AUDITORÍA DE SEGURIDAD VIAL

Anteproyecto “Cruce acceso parque Camet” - CORREDOR NORTE

Av. Félix U. Camet y Cura Brochero a Ruta Provincial 11 Km. 509

Figura 3. Distribución geográfica de los siniestros viales sobre la Av. Félix U. Camet y Ruta 11 desde Fray Luis Beltrán hasta Lorenzo Scaglia.

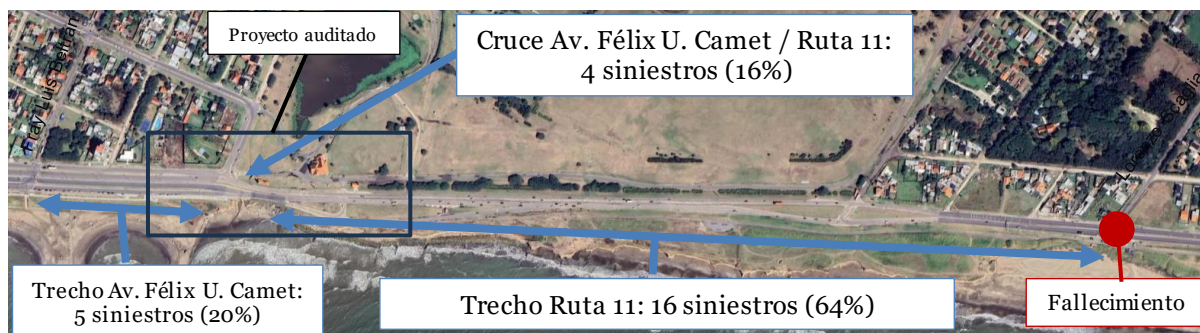
En cuanto a la distribución de los hechos según los criterios más importantes, se observa que la siniestralidad se compone predominantemente de colisiones entre dos rodados (56%) o entre un vehículo y un objeto fijo (32%). Estos incidentes ocurren mayoritariamente entre las 18 Hs y la medianoche (40%) y entre el mediodía

y las 18 Hs (32%). Las consecuencias de estos hechos son mayormente heridas a alguno de sus participantes (88%) y ocasionaron una muerte.

Figura 7. Longitud del cruce peatonal proyectada, Fuente: elaboración propia en base a proyecto.

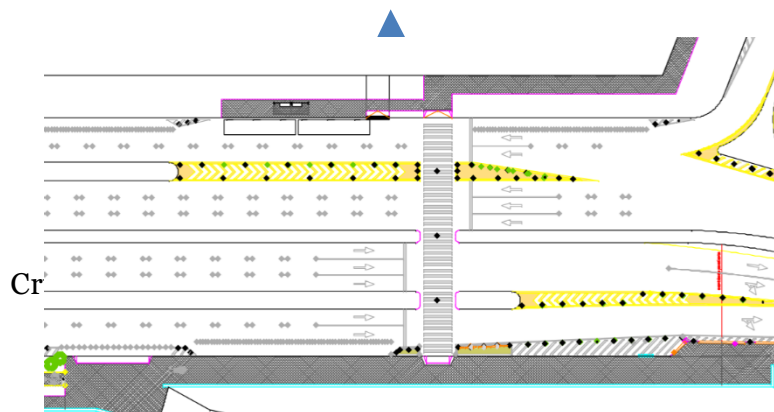
Por otro lado, la senda peatonal prevista implica que para cruzar a pie la Av. Félix U. Camet deben atravesar diez carriles.

De esta manera, quienes atraviesen a pie la avenida podrían encontrar diez conflictos con vehículos circulando a 60 Km/h / 40km/h, lo cual implica un alto riesgo sufrir lesiones graves si reciben un impacto de alguno de ellos.

Como complemento de lo observado en 3.1 y 3.2, se sugiere generar un espacio de cruce adicional al proyectado dentro de la zona de cruces peatonales observados para cubrir esa necesidad. Como el conflicto entre personas a pie y motoristas se mantendría, es recomendable que las sendas peatonales garanticen la visibilidad de quienes las utilizan y que fortalezcan la prioridad de paso peatonal (por ejemplo, colocándolas elevadas).

Figura 10. Propuesta geométrica ante puntos de conflicto en reducción de carriles, empalmes y divergencias. Fuente: elaboración propia en base a proyecto.

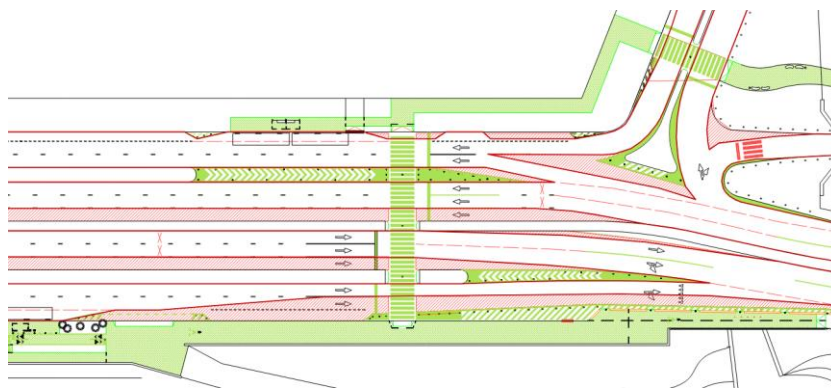
El proyecto prevé zonas donde se reduce la cantidad de carriles sin pautas claras de cuándo y cómo deben gestionarse esa transición quienes usen la vía. Además, Estos movimientos ocurren próximos a momentos donde además se eligen rutas a seguir, como el pase de un carril general a una colectora o giros de la RP11 hacia la Av. Meyrelles.

Por otra parte, estos conflictos generados sin pautas claras sobre los comportamientos esperados por parte de motoristas se suman a algunas zonas de radios de giro que permiten realizar maniobras a velocidades inadecuadas para un entorno cuya velocidad de operación se pretende fijar a 60 Km/h y 40 Km/h en carriles generales y calles colectoras.

Los conflictos detectados a las velocidades que establece el proyecto pueden generar heridas de gravedad para los usuarios vulnerables de la vía, como los motociclistas. De hecho, este grupo fue la víctima mayoritaria en la siniestralidad de todo el sector. Incluso, un conflicto de empalme de la colectora este de la Av. Félix Camet en sentido sur-norte se da próximo a la ciclovía proyectada, lo que podría generar lesiones potenciales en ciclistas aún habiendo una segregación física.

Generar certidumbre mediante señalización en las zonas de reducción de carriles y en zonas de empalme y divergencias. Además, generar radios de giro más cerrados para bajar la velocidad de los movimientos de giro.

Aquí se abre una oportunidad para reducir la exposición al riesgo comentada en 3.3: quizás anticipar la reducción de los carriles previo al encuentro con la senda peatonal favorezca la exposición al riesgo al cruzar a pie por la senda peatonal proyectada.
